## Linie 10 Bern - Köniz

Doppelgelenktrolleybus (DGTB) mit teilweiser Fahrleitung  
Bericht zur öffentlichen Mitwirkung vom 14.03.2022 – 10.05.2022

Abbildung 1: Skizze zur Rückmeldung von ProVelo zur Frage 4 (Weissensteinstrasse)

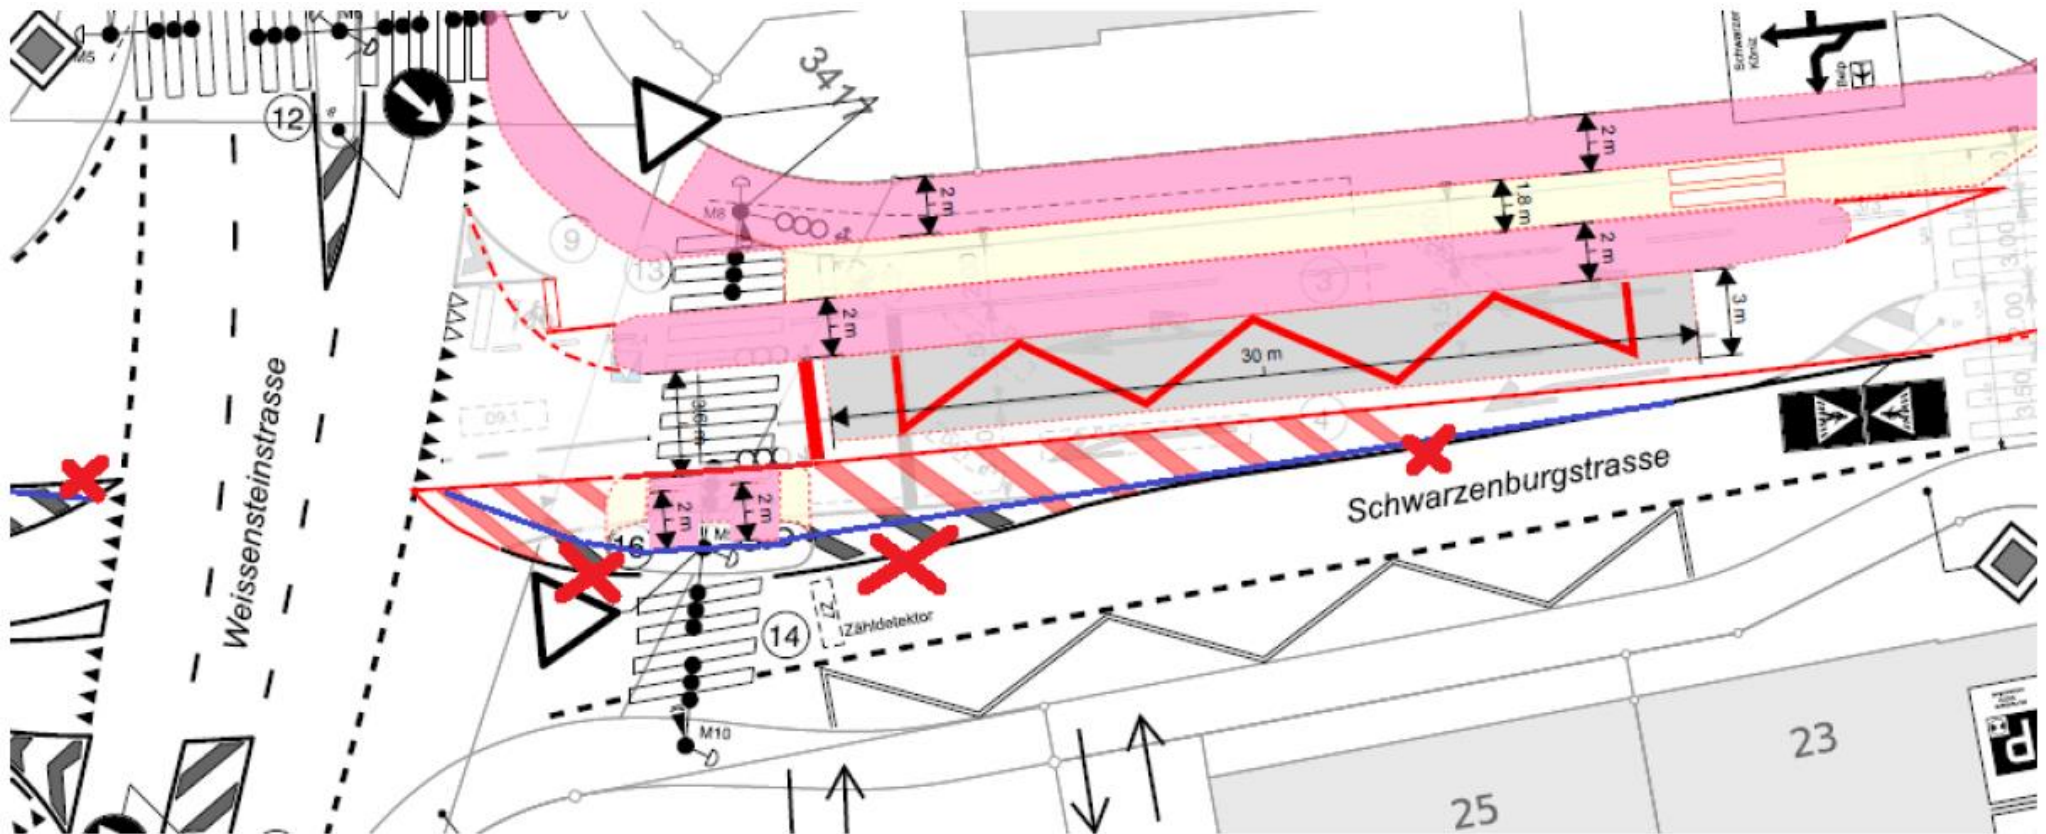
Wortrückmeldungen zur Frage 4 «Wie beurteilen Sie die Haltestellen-Lage?»				
Nr.	Thema	Mw	Anliegen / Antrag / Fragen	Stellungnahme
			<ul style="list-style-type: none"> <li>• Der unnötige Markierungsbauch links muss entfernt und begradigt werden.</li> <li>• Dazu muss die Fussgängerinsel auf der Südostseite rückverlegt werden; sie ist ja immer noch deutlich über 2m breit.</li> </ul>	
		QM3	<ul style="list-style-type: none"> <li>• Der Verzicht auf bauliche Massnahmen bei der Haltestelle Weissensteinstrasse stadteinwärts wird begrüsst. Die geplanten baulichen Massnahmen (hindernisfreie Haltestelle inklusive einer normgerechten Veloumfahrung) bei der Haltestelle Weissensteinstrasse stadtauswärts werden begrüsst. Es sollte aber verhindert werden, dass es zu viel Rückstau in Richtung Eigerplatz geben wird.</li> <li>• Siehe Skizze im Anhang</li> </ul>	<ul style="list-style-type: none"> <li>• Danke für die positive Rückmeldung.</li> <li>• Optimierung/Anpassung LSA wird im Rahmen der Haltestellenanpassung durchgeführt.</li> <li>• Allenfalls ist eine Staudetektion notwendig, um lange Rückstau zu vermeiden. Dies wird in einem nächsten Projektschritt geprüft. Ein langer Rückstau wäre für das vorliegende Projekt kontraproduktiv, da es unter anderem zum Ziel hat, die Fahrplanstabilität zu erhöhen.</li> </ul>

**Abbildung 3: Skizze zur Rückmeldung von II zur Frage 5 und 6**

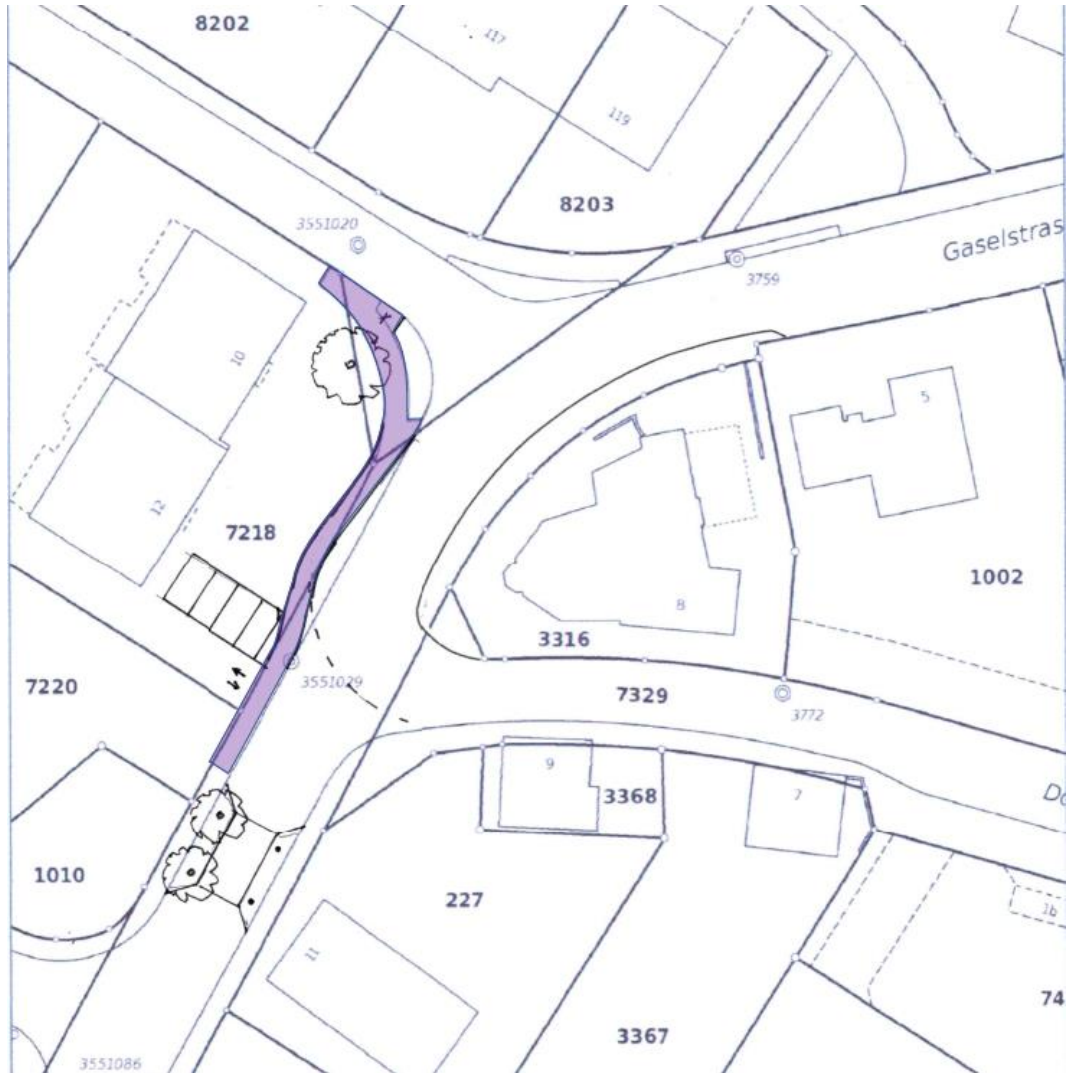
30	Endhaltestelle Schliern	II	<ul style="list-style-type: none"> <li>Endhaltestelle Zentrum Schliern: Die Lage der Endhaltestelle im Dörfliweg ist attraktiv und soll dort beibehalten werden, wie dies auch in der technischen Studie vom 20. August 2020 empfohlen wurde. Die Zufahrt sollte für die Busse jedoch gemäss beiliegender Skizze (siehe 4. Anhang) verbessert werden (ev. bereits kurzfristig für die heutigen Busse). Dadurch kann die für Fussgänger kritische Situation auf der Kurveninnenseite (Schleppkurve) um ca. 2m verbessert werden. Längerfristig könnte die Situation im Rahmen einer neuen Zentrumsplanung Bereich Dörfliweg optimiert werden.</li> </ul>	<ul style="list-style-type: none"> <li>Anliegen wird aufgenommen und in der weiteren Planung geprüft.</li> <li>Die durgeführten Fahrversuche zeigen auf, dass die Platzverhältnisse knapp sind, aber grundsätzlich für den geordneten Betrieb ausreichen.</li> </ul>

II	<ul style="list-style-type: none"> <li>Die Zugänglichkeit zu den Haltestellen kann generell als gut beurteilt werden. Die kritische Engstelle beim Restaurant Dörfli kann gemäss beiliegender Skizze (Siehe 4. Anhang) deutlich verbessert werden!</li> </ul>	<ul style="list-style-type: none"> <li>Gerne nehmen wir den Optimierungsvorschlag entgegen und prüfen dessen Umsetzbarkeit. Die durchgeführten Fahrversuche zeigen auf, dass die Platzverhältnisse knapp sind, aber grundsätzlich ausreichen.</li> </ul>
